製品バージョンアップのご案内
FL1E 形スマートリレー & WindLGC

FL1E 形スマートリレーベースモジュールとアプリケーションソフトウェア WindLGC の仕様を変更し、製品のバージョンアップを行います。

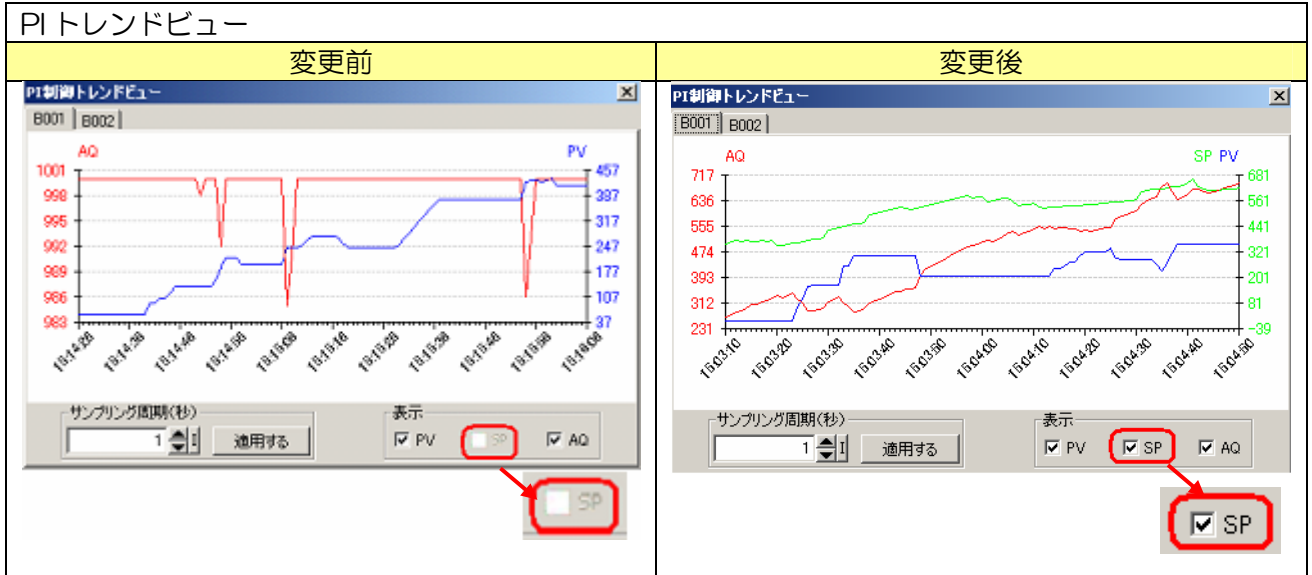
FL1E-H12SND に時計機能が追加されます。
この変更に伴って、FL1E-H12SND の性能仕様に変更されます。

性能仕様	変更前	変更後
製品バージョン	バージョン 2, 3, 4	バージョン 5
時計のバックアップ時間 (25℃)	- (時計機能がないため、バックアップ不可)	80 時間(Typ.) (バッテリーカートリッジ ^{*1} を装着していない場合) 2 年間(Typ.) (バッテリーカートリッジ ^{*1} を装着している場合)
時計精度	-	± 2 秒/ 日 (Typ.) ± 5 秒/ 日 (Max.)
追加で使用して頂ける ファンクションブロック	-	週間タイムスイッチ 年間タイムスイッチ
対応 WindLGC	バージョン 6.1.5、6.1.12、6.1.14、6.1.16 (バージョン 6.1.16 に収録されているインストラクションマニュアルには、FL1E-H12SND (バージョン 5) についての内容が記載されています。)
